**Avis de la Mission Régionale d'Autorité environnementale
Nouvelle-Aquitaine
relatif au projet d'implantation d'un parc de panneaux
photovoltaïques dans la commune de Bias (40)**

n°MRAe 2024APNA167

Localisation du projet : Commune de BIAS (40)
Maître d'ouvrage : Société BIAS PV
Avis émis à la demande de l'Autorité décisionnaire : Préfète des Landes
En date du : 2 juillet 2024
Dans le cadre de la procédure d'autorisation : Défrichement
L'Agence régionale de santé et la Préfète de département au titre de ses attributions dans le domaine de l'environnement ayant été consultés.

Cartographie des zones humides – extrait étude d'impact page 102

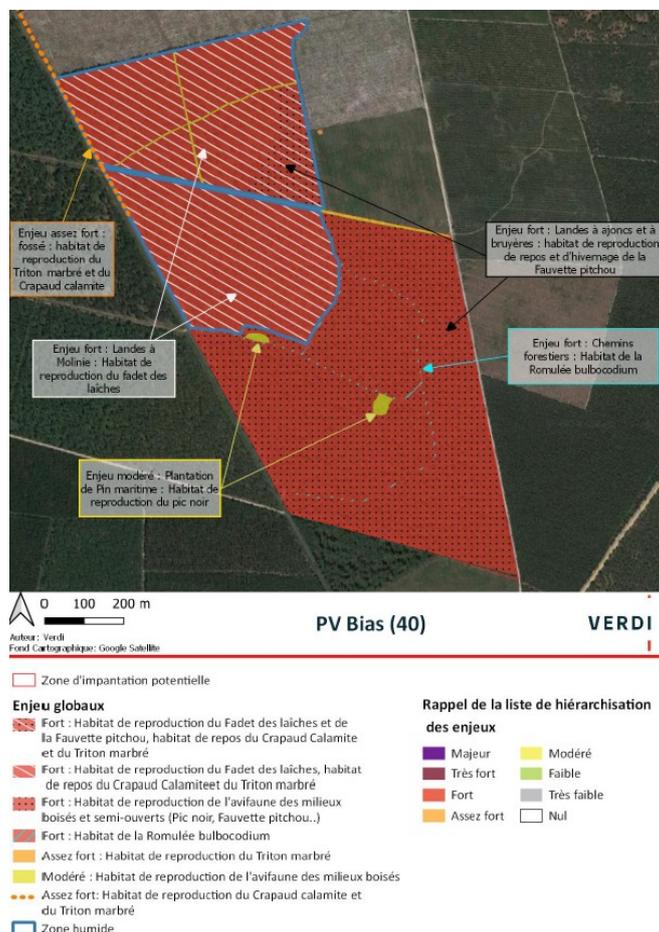
La conclusion d'absence de zone humide par le critère pédologique apparaît hâtive par la lecture des marques d'hydromorphies, inopérante dans les sols trop pauvres en fer. L'arrêté du 24 juin 2018 qui précise les critères de définition et délimitation des zones humides⁴ prescrit dans le cas des sols très pauvres en fer la réalisation d'une expertise permettant de caractériser la profondeur maximale du toit de la nappe et la durée d'engorgement en eau pour apprécier la saturation prolongée par l'eau dans les cinquante premiers centimètres de sol (utilisation d'un piézomètre). Il est à noter que dans le contexte du projet, les coupes d'arbres peuvent entraîner une élévation du niveau de la nappe.

La MRAe recommande une expertise des conditions hydrogéomorphologiques pour apprécier la saturation prolongée par l'eau dans les cinquante premiers centimètres de sol, pour permettre de statuer sur la présence ou non de zones humides selon le critère pédologique.

La MRAe recommande que les fonctionnalités de la zone humide soient si possible évaluées dans l'étude (rôle dans la préservation de la ressource en eau, rôle en tant que puits de carbone naturel et intérêt patrimonial pour la biodiversité).

Cartographie des impacts sur les habitats, la flore et les zones humides – extrait étude d'impact page 170

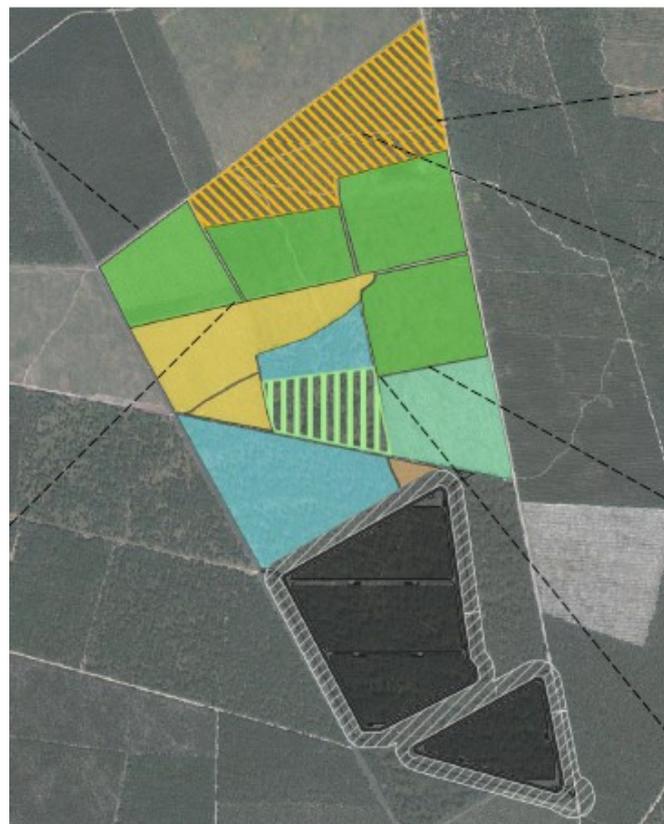
L'étude d'impact retient une incidence faible du projet sur les **zones humides**, arguant que la majeure partie de la zone humide identifiée au nord du projet est évitée. Une surface de 5 700 m² est détruite pour la création des pistes de circulation et des constructions. Une partie de la zone humide par ailleurs couverte par des panneaux (surface non chiffrée dans le dossier, mais comparable à celle détruite d'après la carte présentée en 170 de l'étude et reprise ci-après), pour laquelle l'étude considère que le projet n'aura pas d'impact, puisque non imperméabilisée. En l'absence de caractérisation des fonctionnalités de la zone humide, il ne peut être exclu que le fait de la couvrir pour partie ne dégradera pas son fonctionnement.

La MRAe recommande de renforcer la surface évitée et de prévoir un suivi en phase de travaux et d'exploitation des zones humides résiduelles situées dans l'emprise du projet, avec des mesures correctives en cas d'incidence relevée. Sur le reste de la zone d'implantation du projet où l'analyse pédologique est à poursuivre, l'incidence du projet devra être ré-évaluée une fois les conclusions de l'expertise des conditions hydrogéomorphologiques établies.

En l'état, le niveau d'impact résiduel jugé faible pour les zones humides n'apparaît pas totalement démontré.

Cartographie des mesures compensatoires – extrait étude d'impact page 214

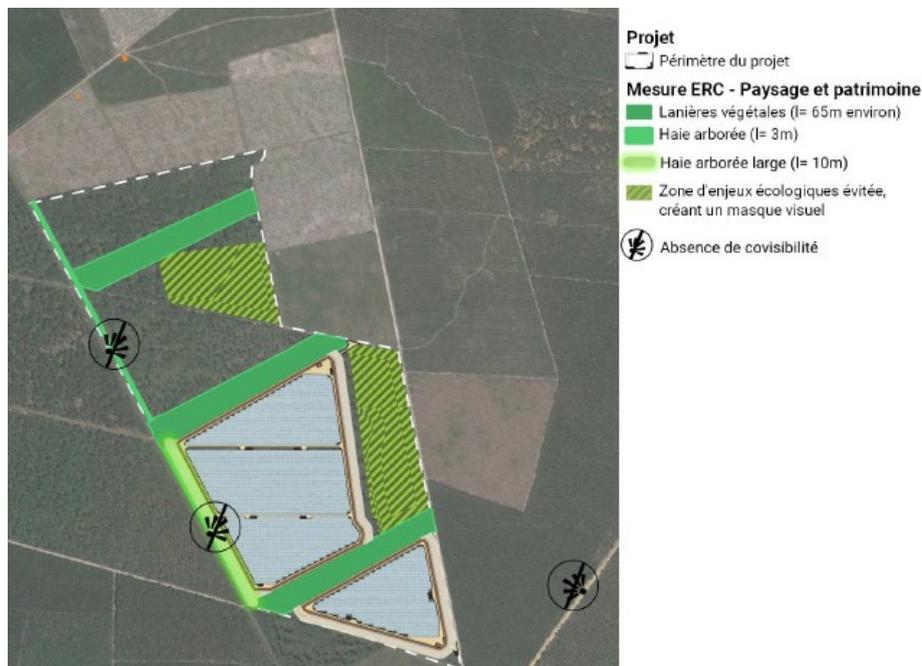
En matière de mesures de compensation, le projet prévoit la mise en place de quatre mesures pour les zones humides et les destructions d'espèces protégées. Elles portent sur la gestion de plusieurs parcelles attenantes au projet pour un total de 81,7 ha durant 40 ans. La restauration de 13,4 ha de lande humide à Molinie, de 65,6 ha de lande rase et de 2,7 ha de lande mésophile ou mésohygrophile seront favorables à l'avifaune et aux papillons. La nature de ces mesures et les surfaces semblent proportionnées aux enjeux du dossier excepté pour les zones humides, pour lesquelles l'insuffisance de leur caractérisation ne permet pas de statuer complètement.
